INFORME FINAL DE EVALUACIÓN N° 444-2021-MINEM- DGAAH/DEAH

Asunto : Informe Final de Evaluación del "*Plan de Rehabilitación del Sitio Impactado S0107 (Sitio 1)*", presentado por PROFONANPE

Fecha : San Borja, 30 de Julio del 2021

Gráfico N° 5 Sección Hidrogeológica A-A' del Sitio S0107 (Sitio 1)

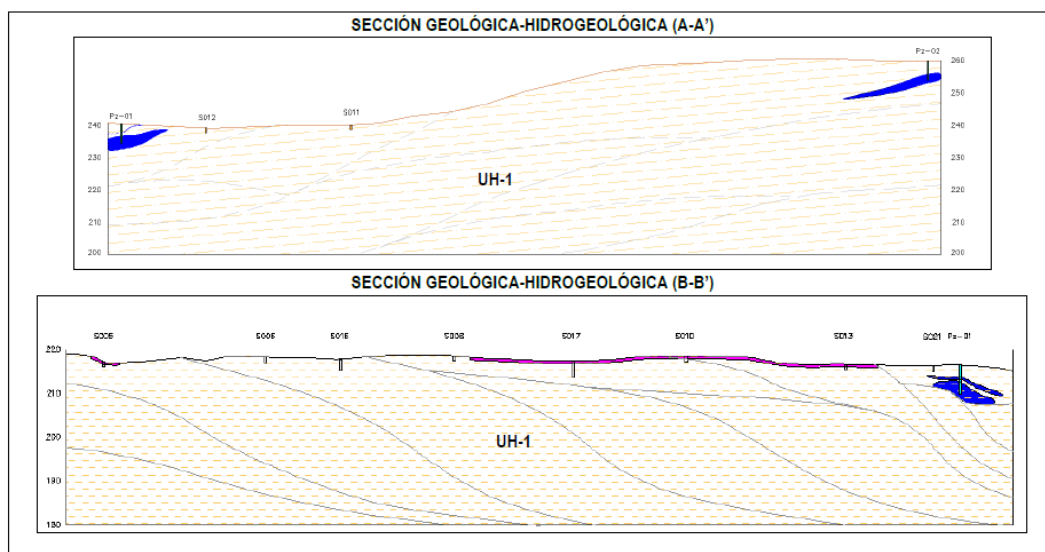
De acuerdo a lo expuesto en la Observación N° 04, el MINAM solicitó que se indique la presencia de acuíferos y sus características hidrogeológicas, y que debe considerar fuentes bibliográficas importantes o estudios de investigación oficiales por ejemplo el Mapa Hidrogeológico del Perú del INGEMMET, a fin de detallar el comportamiento del movimiento de flujo y la interrelación agua superficial – agua subterránea. Al respecto, de la revisión de la información presentada por PROFONANPE y de la información obrante en el Expediente, se verifica lo siguiente:

- Se presentó el Ítem 2.2.2 - "*Hidrogeología*"- del PR del Sitio S0107 modificado, en el cual se indicó que se descarta la presencia de niveles freáticos en los 30-35 metros de profundidad evaluados en el Sitio S0107, conforme los resultados de las evaluaciones realizadas en campo, tales como: las dos (2) secciones tomográficas con un alcance máximo de 35 metros de profundidad, los dos (2) piezómetros instalados hasta 6.6 y 7.2 metros de profundidad, y los veinte seis (26) sondeos de calidad de suelo realizados hasta 5.10 metros de profundidad.

En función a los resultados de las evaluaciones antes señaladas, se realizó una (1) sección hidrogeológica conceptual A-A', en la cual se representaron las condiciones hidrogeológicas del Sitio S0107, tales como la ausencia de nivel freático, presencia de dos lentejones de agua confinados, conexión hidráulica nula entre lentejones, ausencia de dirección de flujo subterráneo superficial o somero y la litología del sitio, conforme se evidencia en la siguiente figura:

- Sin perjuicio de lo señalado, es importante indicar que la descripción hidrogeológica presentada en la modificación del Ítem 2.2.2 –“Hidrogeología” ha sido evaluada y validada por la autoridad ambiental competente en materia de aguas subterráneas (Autoridad Nacional del Agua)²⁵, conforme se advierte en las respuestas a las Observaciones N° 2, 3 y 11 del Informe Técnico N° 0044-2021-ANA-DCERH/WQQ, en el cual se dan por absueltas las observaciones formuladas al componente hidrogeológico del PR del Sitio S0107.

metros de profundidad) **sería muy baja**; asimismo, la Autoridad Nacional del Agua (autoridad ambiental competente en materia de aguas subterráneas) se pronunció favorablemente respecto del Ítem 2.2.2 -"Hidrogeología" modificado del PR del Sitio S0107.

En ese sentido, **en atención a los argumentos técnicos expuestos, no se acoge la Observación N° 4 formulada por el MINAM al PR del Sitio S0107, la cual tiene carácter no vinculante; ello en aplicación de lo dispuesto en el literal c) del artículo 87-D del ROF del MINEM, el literal b) del artículo 8 del Reglamento de la Ley del Fondo y el literal h) del artículo 8° del Reglamento de la Ley SEIA, en concordancia con lo señalado en el artículo 3° del Reglamento de la Ley del Fondo y los artículos 13° y 53° del Reglamento de la Ley SEIA.**
